Wojewódzki Szpital Specjalistyczny im. Janusza Korczaka w Słupsku Sp. z o.o.

Dotyczy: przetargu nieograniczonego pn.: „Dostawa wyrobów medycznych” – sprawa nr 26/PN/2021

Na podstawie art. 135 ust. 6 ustawy z dnia 11 września 2019 r. - Prawo zamówień publicznych (Dz. U. z 2019 r., poz. 2019 ze zmianami, dalej „Ustawa”) Zamawiający udostępnia treść zapytań dotyczących zapisów specyfikacji warunków zamówienia (dalej „SWZ”) wraz z wyjaśnieniami. W przedmiotowym postępowaniu wpłynęły następujące zapytania:

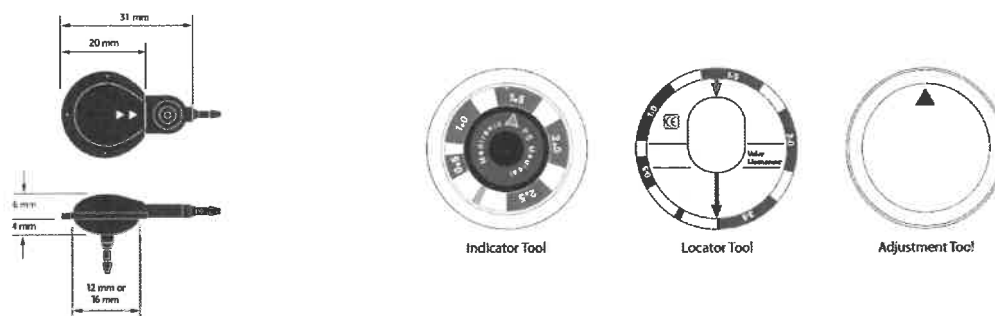
„Pytanie 2, zadanie 13, pozycja 2

Prosimy o zrezygnowanie wymogu „programatora zastawki programowalnej w zestawie z zastawką” i zastąpienie wymogu „bezpłatnym użyczeniem programatora w okresie obowiązywania umowy i każdorazowo na wezwanie Zamawiającego po skończonej umowie.

Programator jest urządzeniem wielorazowym, wymóg dostawy programatora w zestawie z zastawką jest nieuzasadniony ekonomicznie bowiem koszt programatora jest czterokrotnie wyższy niż koszt zastawki.”

Odp. Zamawiającego:
Zamawiający dopuszcza.

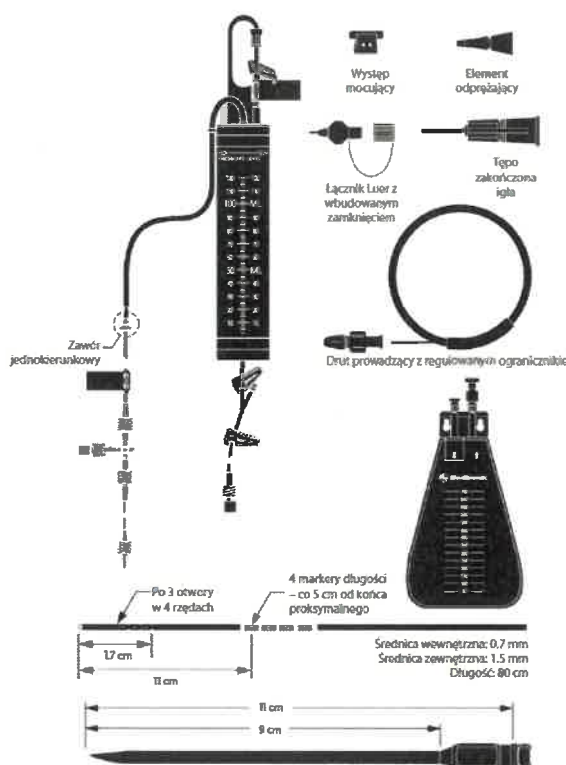
„Pytanie 6, zadanie 13, pozycja 9

Prosimy o dopuszczenie wymiennego worka drenażowego o pojemności 600ml z możliwością upuszczenia płynu/odpływem.”

Odp. Zamawiającego:

Zamawiający dopuszcza.
